**Eindverslag inspraak voorontwerp bestemmingsplan
'Natuurbegraafplaats Weeterland'**

Het bestemmingsplan heeft betrekking op het realiseren van een natuurbegraafplaats met ontvangstgebouw aan de Herenvennenweg in Weert, kadastraal bekend: gemeente Weert, sectie K, nummers 2868, 2870, 2872 en 4705.

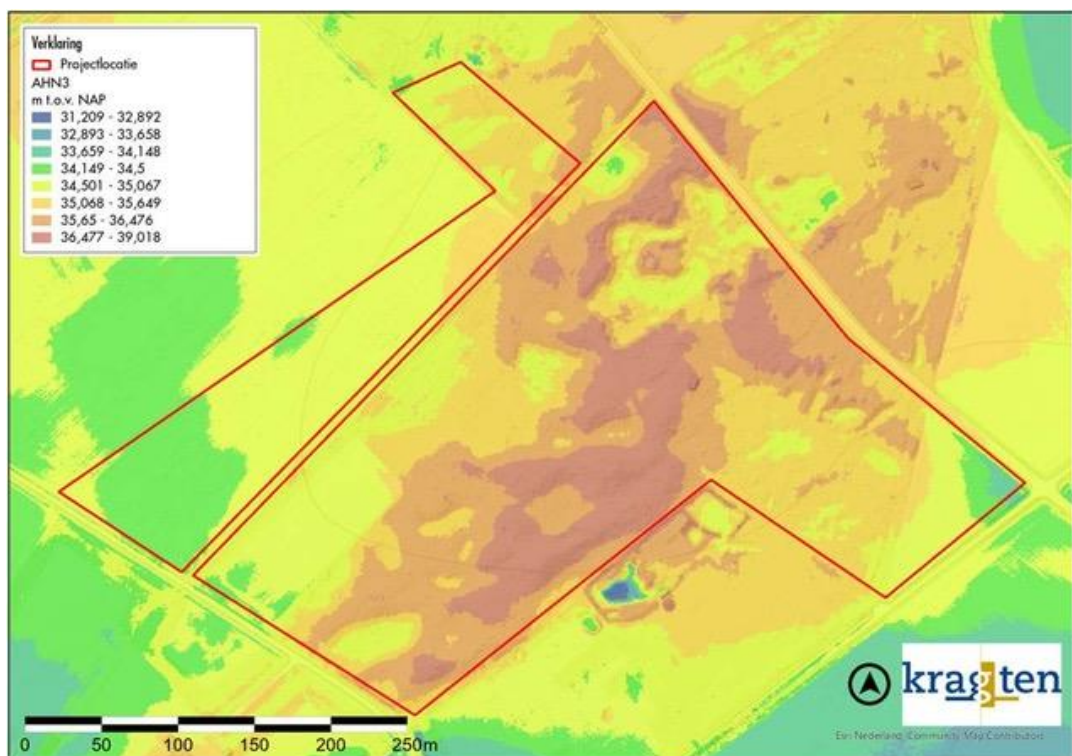
- A. *Volgens indieners is het gebied rondom de Heihuisweg bestemd tot extensief natuurgebied, ook wel beschreven als stiltegebied. In dit gebied dienen zo weinig mogelijk activiteiten plaats te vinden. Indieners zijn van mening dat de ingang van de natuurbegraafplaats beter kan worden gerealiseerd aan de Herenvennenweg,*

- dan aan de Heihuisweg, Voorhoeveweg of Kruispeelweg. Deze wegen zijn te smal en niet ingericht voor dergelijk verkeer.*
- B. Er mag geen bebouwing, zoals een kerk, moskee, horeca of andere zaken worden toegevoegd. Op de natuurbegraafplaats is aan de ingang van de Herenvennenweg reeds bebouwing aanwezig, indieners willen dat deze bebouwing wordt gebruikt en niet verder wordt uitgebreid.*

- A. Conform rijks en provinciaal beleid is in deze omgeving geen sprake van een stiltegebied. Het is dan ook niet duidelijk wat insprekers hiermee bedoelen. De Heihuisweg heeft in de huidige situatie zeer beperkt verkeer (circa 100 voertuigen per dag, telling 2018). De nieuwe ontwikkeling (natuurbegraafplaats) kent geen verkeerscijfers ten aanzien van het aantal voertuigen. In het bestemmingsplan is uitgegaan van de CROW richtlijnen ten aanzien van het benodigd aantal parkeerplaatsen op begraafplaatsen. Dit is gesteld op 36 parkeerplaatsen per plechtigheid. Uitgaande van volledige bezetting genereert één plechtigheid 72 motorvoertuigenbewegingen. Aangezien deze activiteit niet dagelijks zal plaatsvinden maar één plechtigheid per week, is het effect op de directe omliggende wegen beperkt en leidt dit niet tot verkeersonveilige of onoverzichtelijke situaties. Gelet op het inrichtingsplan en het bestaande bos is de ontsluiting via de Heihuisweg het best passend. Naast de ontvangstruimte aan de Heihuisweg is er voldoende ruimte voor het realiseren van de parkeerplaatsen. In het ontvangstgebouw is slechts ruimte voor 70 personen. De voormalige ingang aan de Herenvennenweg ligt in het Natuurnetwerk en is niet geschikt als entree. Het verwijderen van begroeiing tast de natuur juist aan. Dit is niet wenselijk.

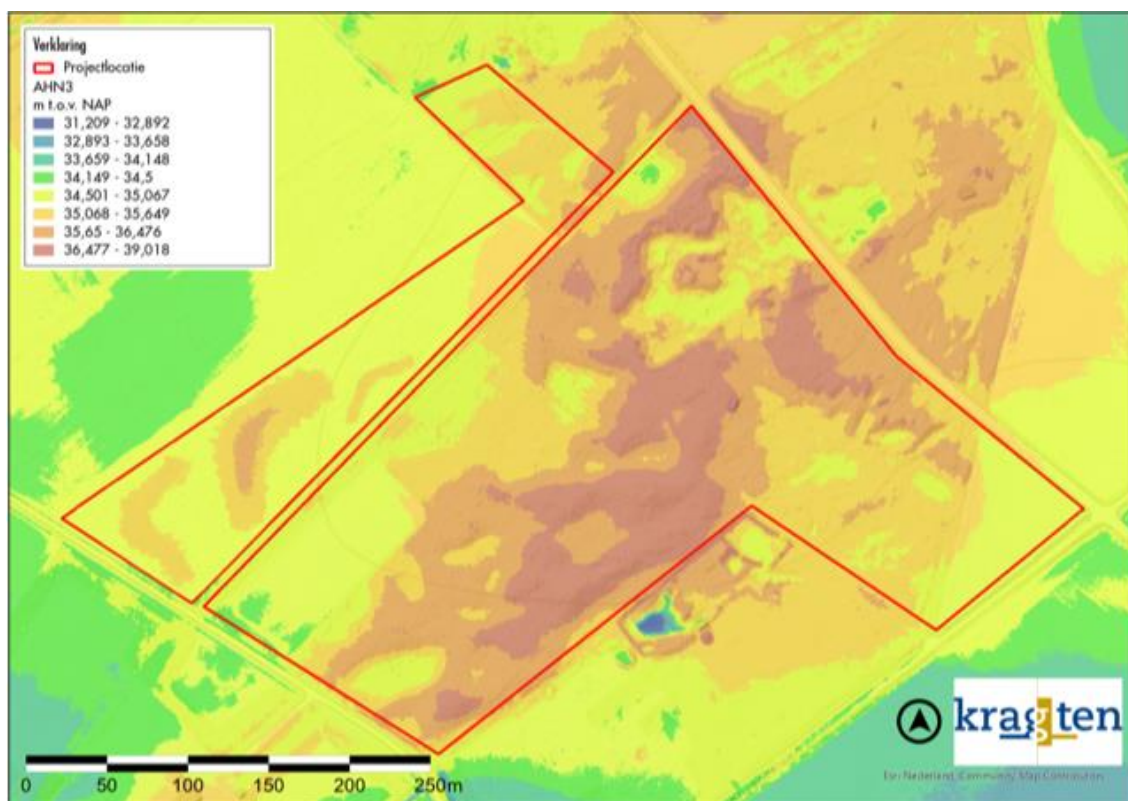
- G. Er is niet voldoende onderzoek gedaan naar de hoogte van de grondwaterstand. De bodem wordt bovendien vervuild met zware metalen en medicijnen.*
 - H. Er mag geen bewoning komen, indien het plan niet levensvatbaar blijkt.*

- In het rapport in Bijlage 8 van de Waterparagraaf is het huidige maaiveldniveau bepaald. Binnen het plangebied varieert deze tussen NAP +33,5 meter tot NAP +38,0 meter (zie navolgende kaart). In het aangehaalde rapport is door middel van peilbuismetingen ook de gemiddeld hoogste grondwaterstand bepaald in het plangebied (NAP +32,5 meter). De grondwaterstand kan in uitzonderlijke situaties reiken tot NAP +33,2 meter.

In het geval van de natuurbegraafplaats wordt er op minimaal 1,75 meter begraven ten opzichte van het maaiveld. Gezien een kist een hoogte heeft van 55 cm (wettelijk vastgelegde buitenmaat) is de gronddekking hier 1,20 meter (55 cm – 1,75 meter), hetgeen meer is dan de wettelijk voorgeschreven 65 cm. De minimale afstand tussen de kisten is 30 centimeter. De combinatie van voorgaande uitgangspunten en wettelijke eisen, inclusief de eis (uit het Besluit op de lijkbezorging) dat de afstand van de kist of het omhulsel tot de grondwaterstand (GHG) minimaal 30 cm moet zijn, resulteert in een noodzakelijke maaiveldhoogte van NAP +34,55 meter om te kunnen begraven.

Onderdeel van het planvoornemen is het ophogen van het maaiveld ter plaatse van het voormalige agrarische perceel ten westen van het projectgebied (ten westen van de Kruisbergenweg). Deze ophoging is wenselijk om dit perceel landschappelijk in verbinding te brengen met het bosperceel (ten oosten van de Kruisbergenweg) en het gewenste heidelandschap te creëren. Daarnaast wordt het lagere gebied nabij de kruising Kruispeelweg/Herenvennenweg eveneens verhoogd. De bovenstaande afbeelding laat de toekomstige situatie zien na ophogingen van het maaiveld. In het laagstgelegen deel van het bosperceel worden het ontvangstgebouw en parkeerplaats gerealiseerd. Alle delen van het plangebied waar begraven wordt zijn gesitueerd boven een maaiveldhoogte van minimaal NAP +34,50 meter, hiermee wordt voldaan aan de wettelijke eis.

Het perceel van de indiener van de zienswijze (3157) ligt direct ten noorden van het projectgebied. Omdat de grondwaterstroming zuidelijk/zuidoostelijk gericht is, stroomt het grondwater van dit perceel weg. Bovendien is in de toekomstige situatie in het gehele gebied begraven mogelijk met een minimale diepte van 1,2 m diepte, zodat er geen contact met het grondwater plaatsvindt en ook niet met uitzonderlijke uitschieters van het grondwater (dus hoger dan NAP +33,2 m).
